工程指示 / 要求簡箋 ENGINEER INSTRUCTIONS(E.I.)

工程指示編號:	EI- 6255F	修改版本:	F
	HK- 1541		
工程編號:	J 856	工程名稱:	TSWTL23 天榮
收件人:	生統/謝永林	發件人:	Thomas Wong
工程項目:	T1後裝窗加工圖 (修訂F 依據看廠鎖扣,扣碼,窗佔螺絲改用M5平頭螺絲)	日期:	10/07/2023

內容: T1後裝窗加工圖 (修訂F 依據看廠鎖扣,扣碼,窗佔螺絲改用M5平頭螺絲)(取消EI6255E) 詳見附件
完成上列要求日期: 17/07/2023

名稱	70生夾企	制圖	黃瓊玉	2023.05.22	修改	D	B	C
材料	X86007	復核	謝永林	2023.05.23	日期	23.07.06	23.06.15	23.06.27
顏色	中灰色 (UCT542919XL-3)	批准			圖號	X86007-T11L

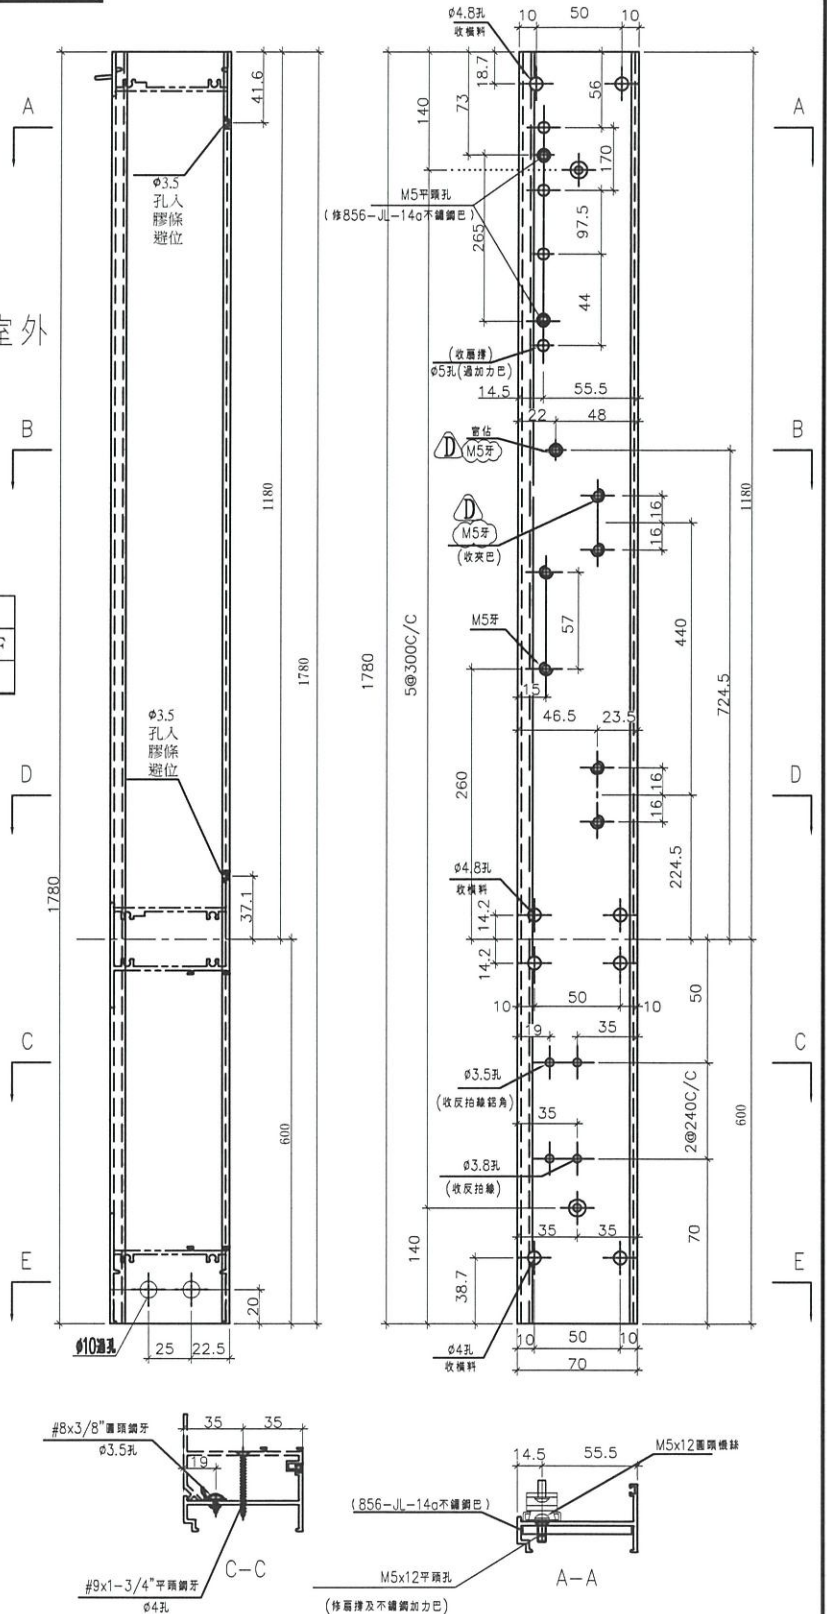
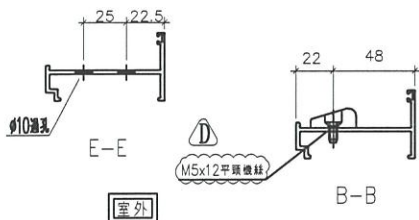
依據EI-6250A修改扇撐螺絲 (A)

(B) 依據客戶夾巴向室外位移

(C) 修改反拍線孔位

(D) 依據客戶看廠鎖扣, 窗佔改用M5平頭螺絲

名稱	70生頂橫加工圖	制圖	黃瓊玉	2023.05.22	修改	A	
材料	X86014	復核	謝永林	2023.05.23	日期	23.07.06	
顏色	中灰色 (UCT542919XL-3)	批准			圖號	X86014-T11L

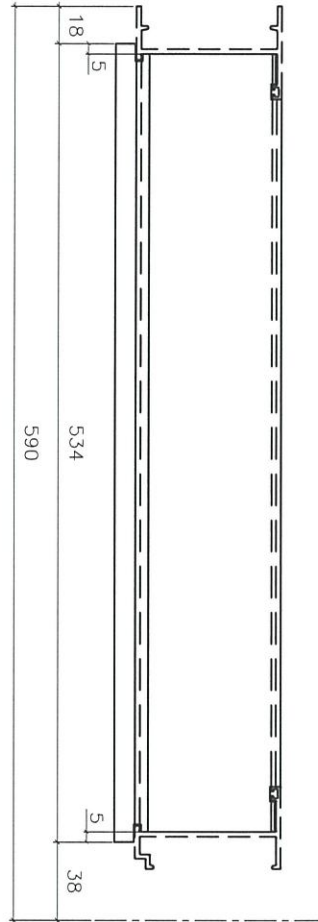
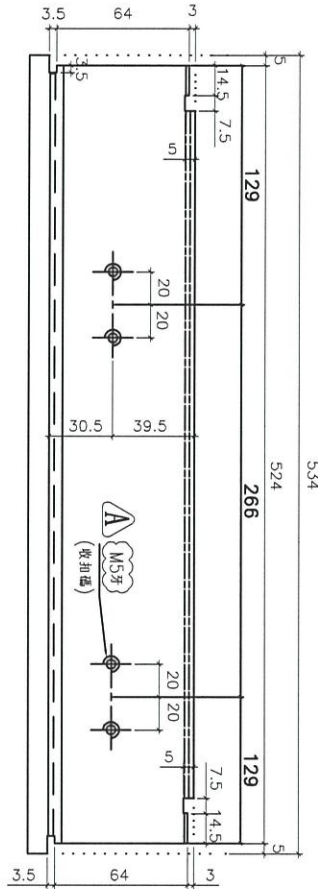
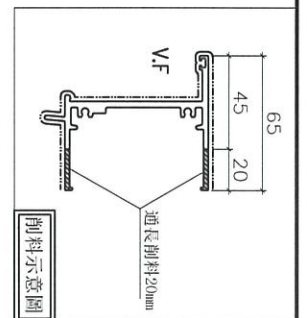
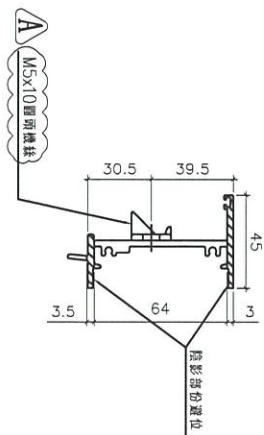
依據客戶看廠扣碼改用
M5平頭螺絲

名稱	70上生下梗中橫加工圖	制圖	黃瓊玉	2023.05.22	修改	A	B	C
材料	X86015	復核	謝永林	2023.05.23	日期	23.06.06	23.06.15	23.07.06
顏色	中灰色 (UCT542919XL-3)	批准			圖號	X86015-T11L

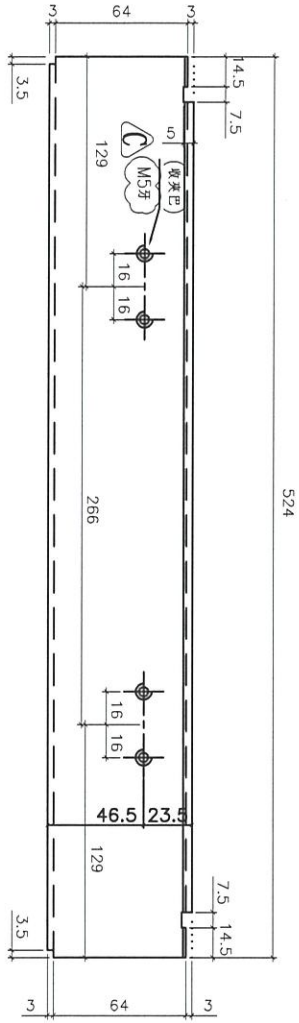
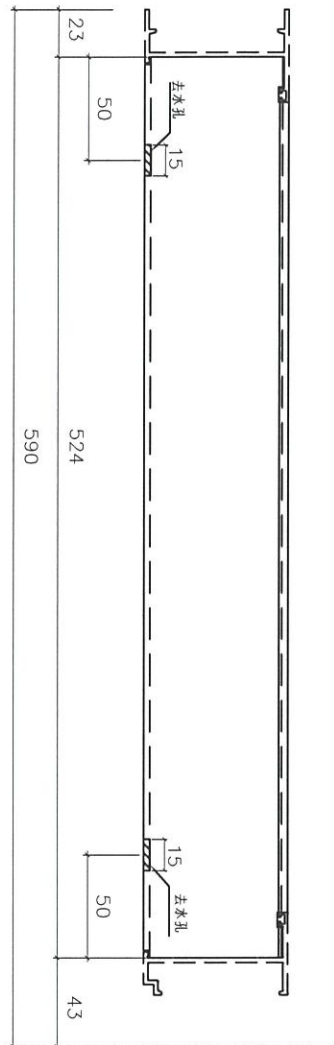
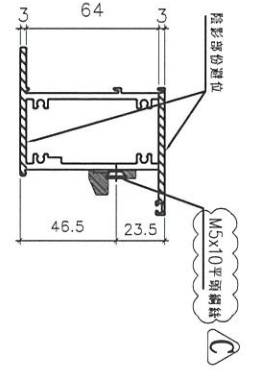
ⓑ 依據客戶夾巴向室外位移

Ⓒ 依據客戶看廠鎖扣
改用M5平頭螺絲

名稱	70生窗玉企料加工圖	制圖	黃瓊玉	2023.05.22	修改	A	B
材料	X86004	復核	謝永林	2023.05.23	日期	23.06.06	23.07.06
顏色	中灰色 (UCT542919XL-3)	批准			圖號	X86004-TH11-1

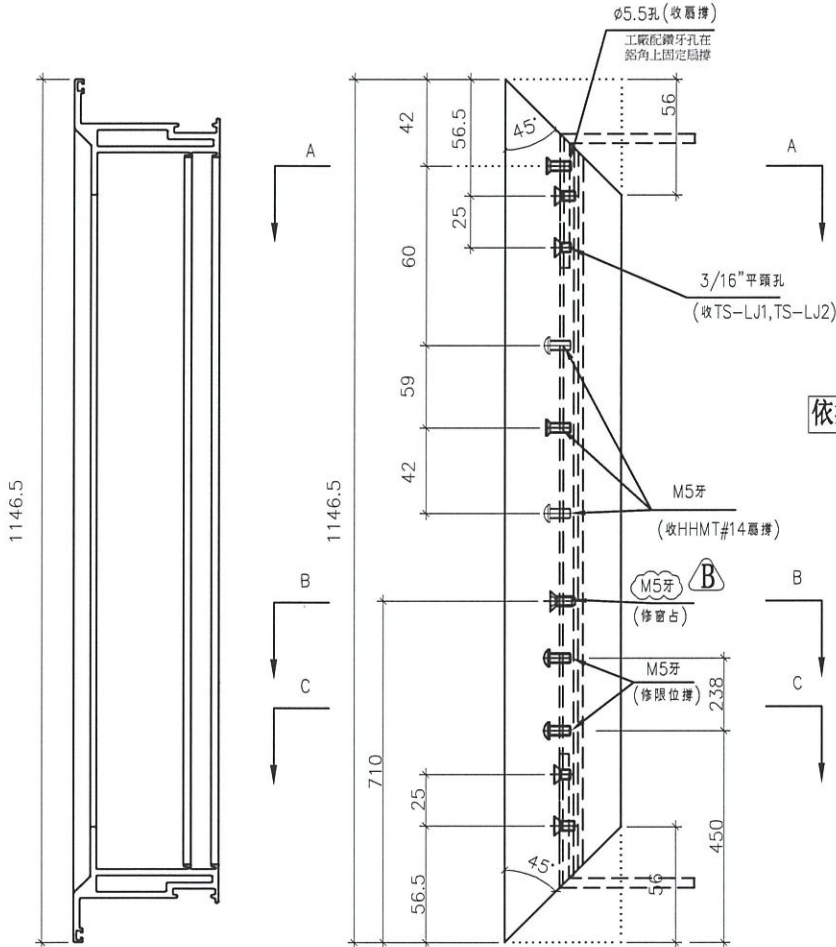
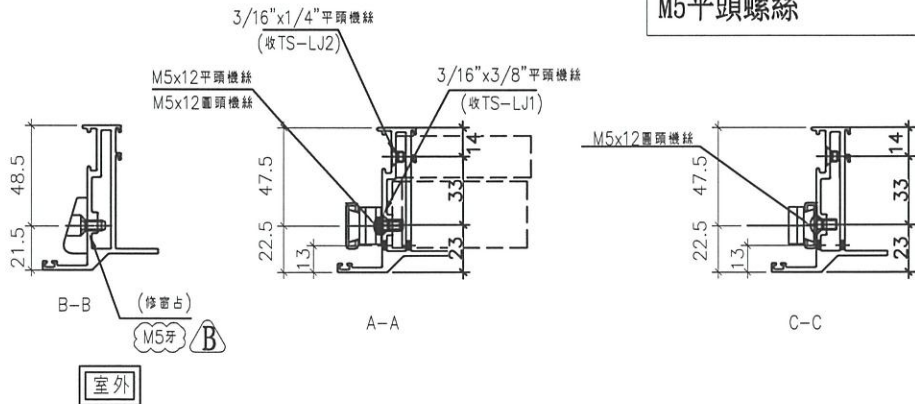
依據EI-6250A修改扇撐螺絲 Ⓐ

Ⓑ 依據客戶看廠窗佔改用 M5平頭螺絲

名稱	70生窗玉企料加工圖	制圖	黃瓊玉	2023.05.22	修改	A	B	
材料	X86004	復核	謝永林	2023.05.23	日期	23.06.06	23.07.06	
顏色	中灰色 (UCT542919XL-3)	批准			圖號	X86004-TH11-2

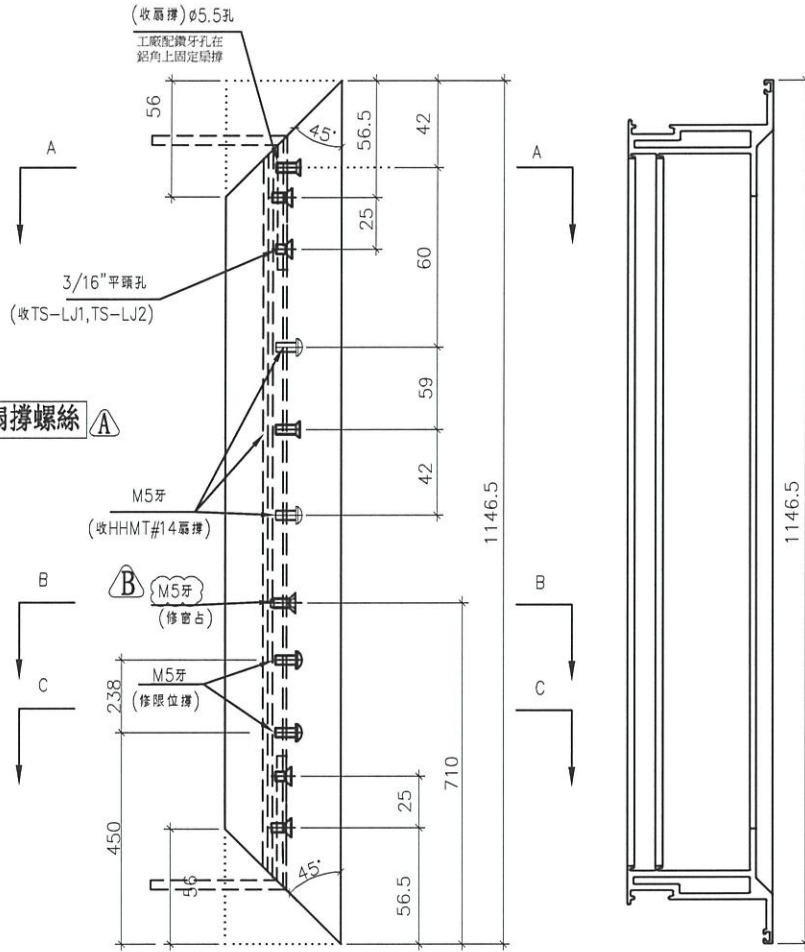
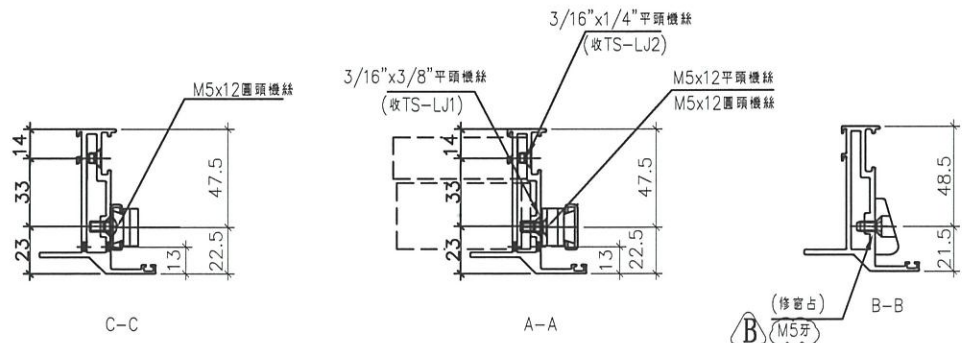
依據EI-6250A修改扇撐螺絲

依據客戶看廠窗佔改用
M5平頭螺絲

名稱	70生窗玉橫料加工圖	制圖	黃瓊玉	2023.05.22	修改	A	
材料	X86004	復核	謝永林	2023.05.23	日期	23.07.06	
顏色	中灰色 (UCT542919XL-3)	批准			圖號	X86004-TH11-T1

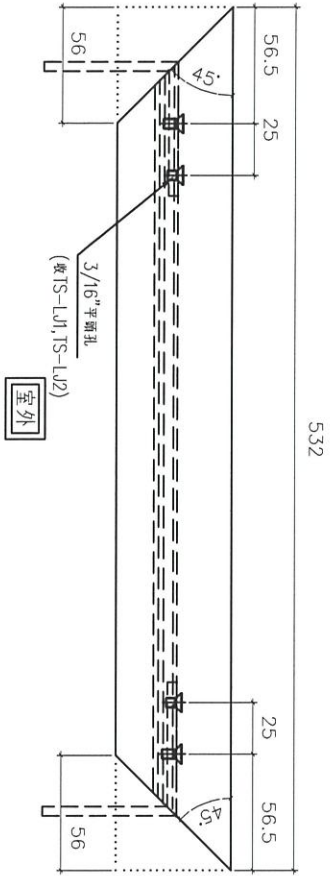
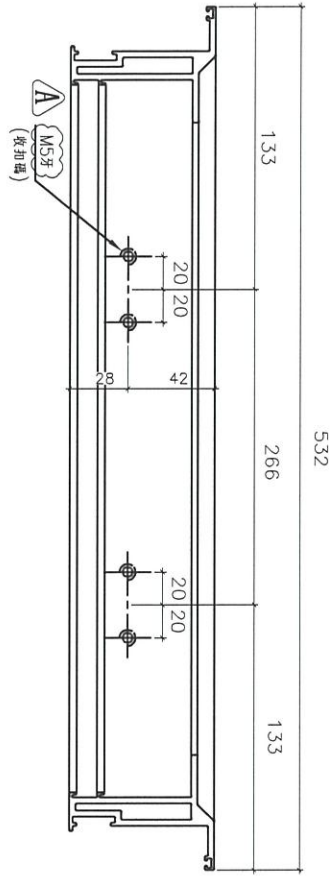
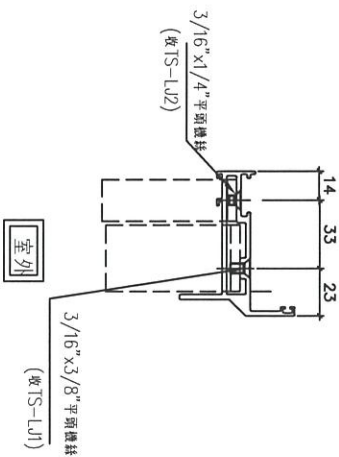
依據客戶看廠扣碼改用
M5平頭螺絲 A

名稱	50生邊企	制圖	黃瓊玉	2023.05.22	修改	A	
材料	X86010	復核	謝永林	2023.05.23	日期	23.07.06	
顏色	中灰色 (UCT542919XL-3)	批准			圖號	X86010-S3L

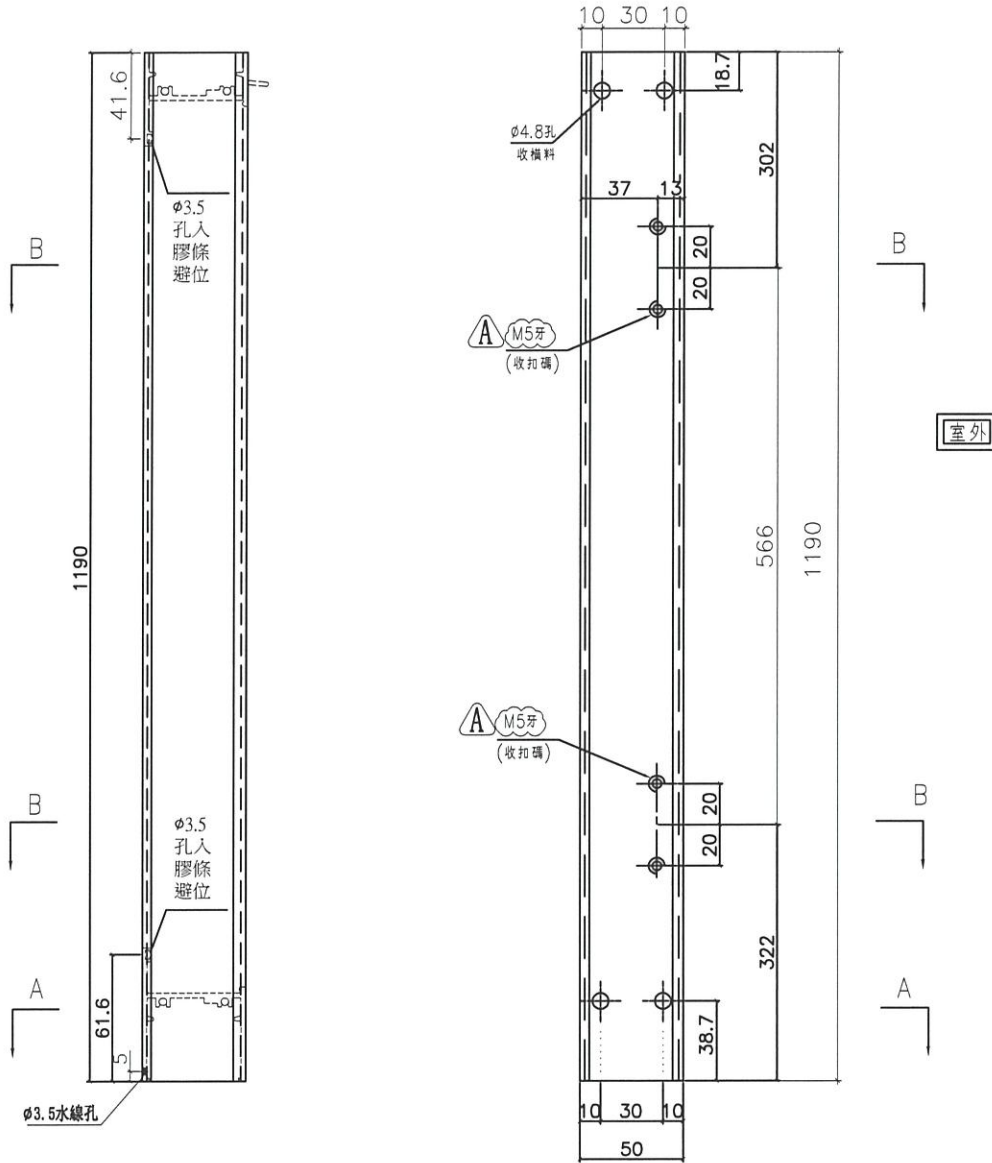
依據客戶看廠扣碼改用
M5平頭螺絲 A

名稱	50生邊企	制圖	黃瓊玉	2023.05.22	修改	A	
材料	X86010	復核	謝永林	2023.05.23	日期	23.07.06	
顏色	中灰色 (UCT542919XL-3)	批准			圖號	X86010-S4L

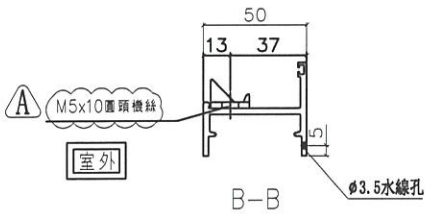
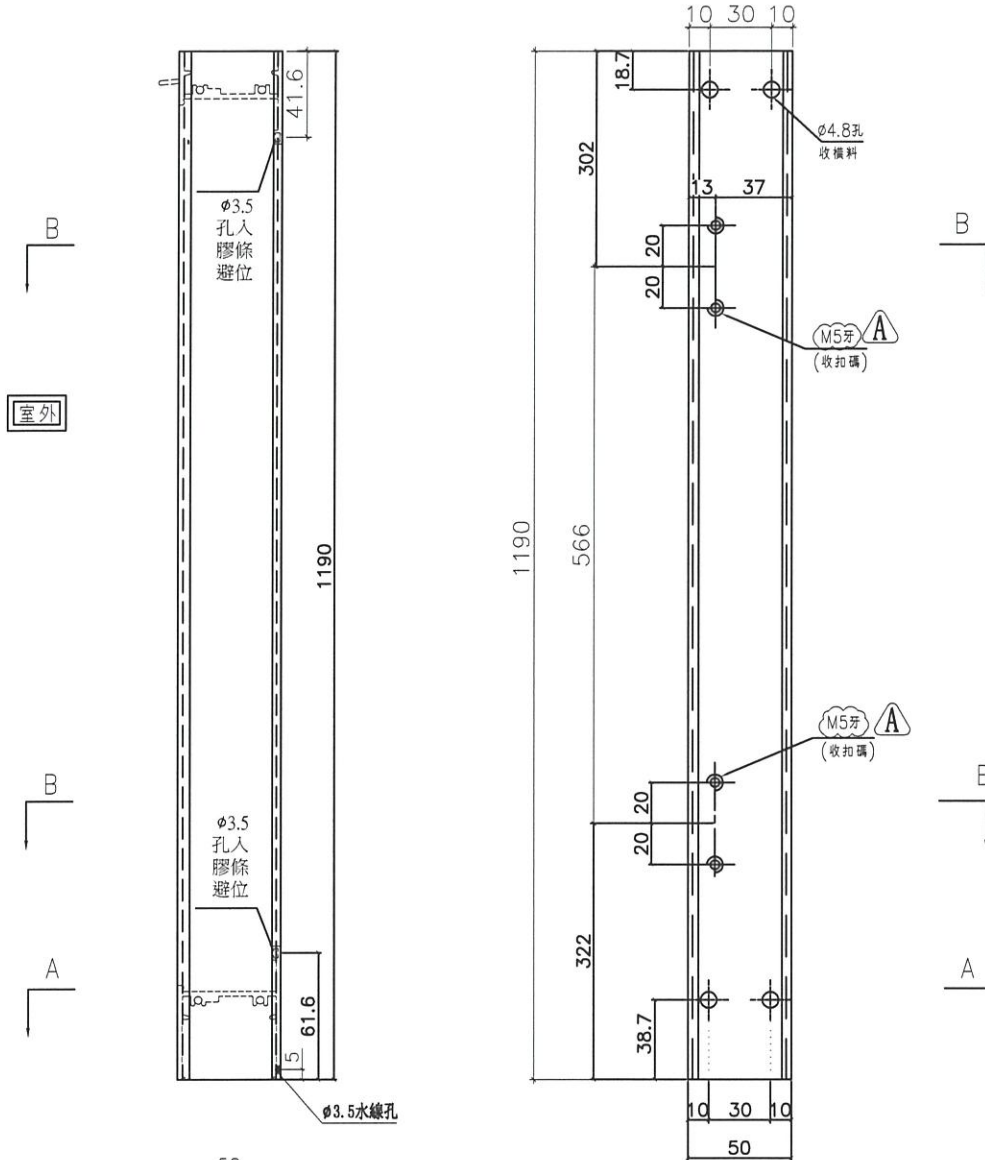
依據客戶看廠扣碼改用
M5平頭螺絲 A

名稱	50生邊企	制圖	黃瓊玉	2023.05.22	修改	A	B
材料	X86010	復核	謝永林	2023.05.23	日期	23.06.15	23.07.06
顏色	中灰色 (UCT542919XL-3)	批准			圖號	X86010-S4R

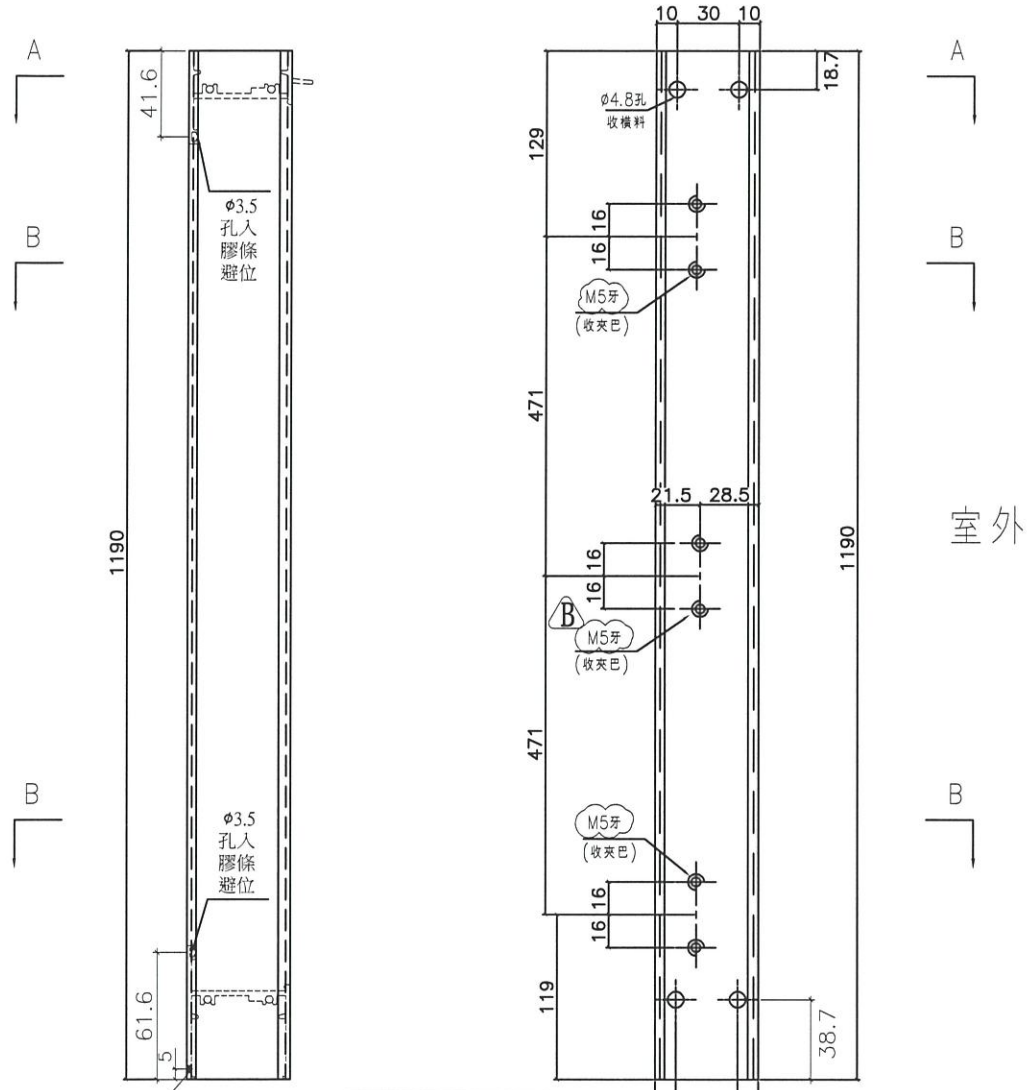
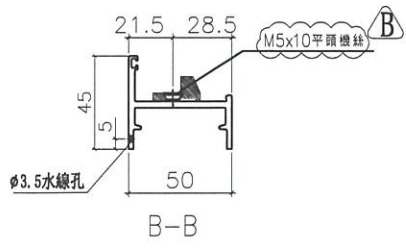
B 依據客戶看廠鎖扣
改用M5平頭螺絲

A 依據客戶夾巴向室外位移

名稱	50生底橫加工圖	制圖	黃瓊玉	2023.05.22	修改	A	B
材料	X86013	復核	謝永林	2023.05.23	日期	23.06.06	23.07.06
顏色	中灰色 (UCT542919XL-3)	批准			圖號	X86013-S3L

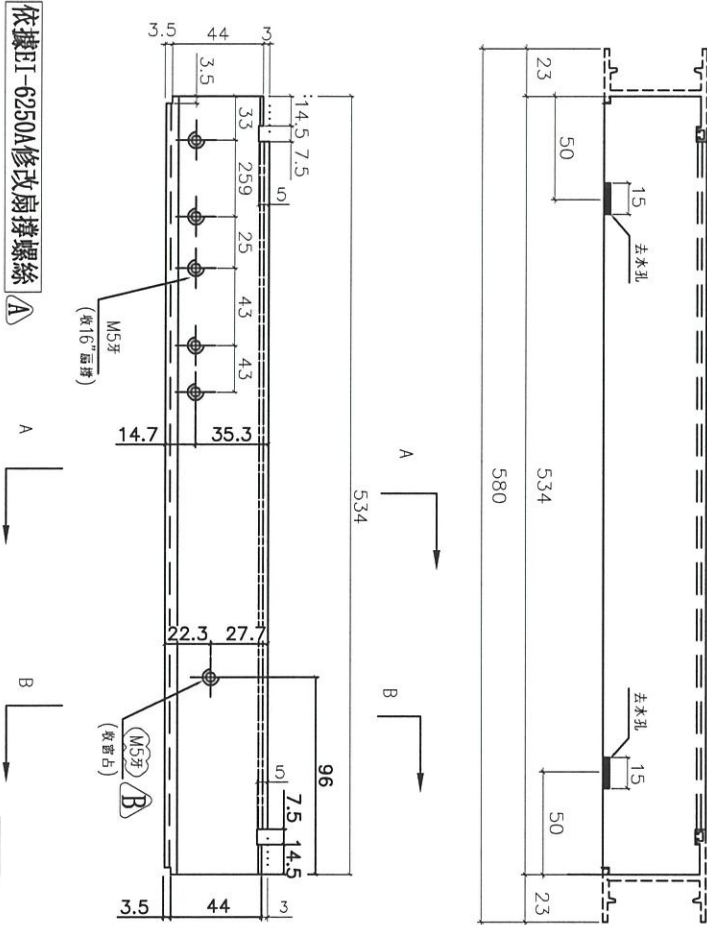
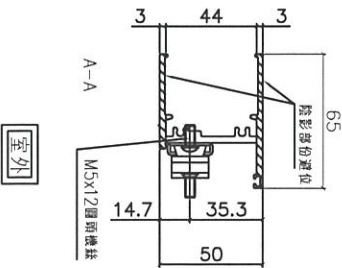
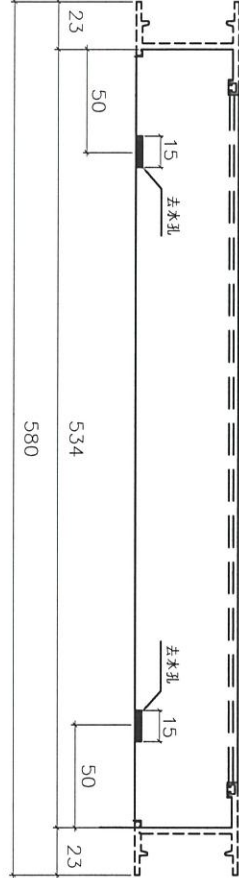
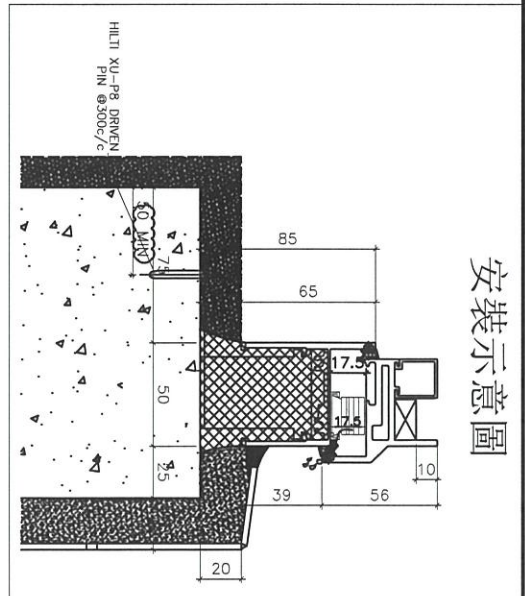
依據客戶看廠窗佔改用
M5平頭螺絲
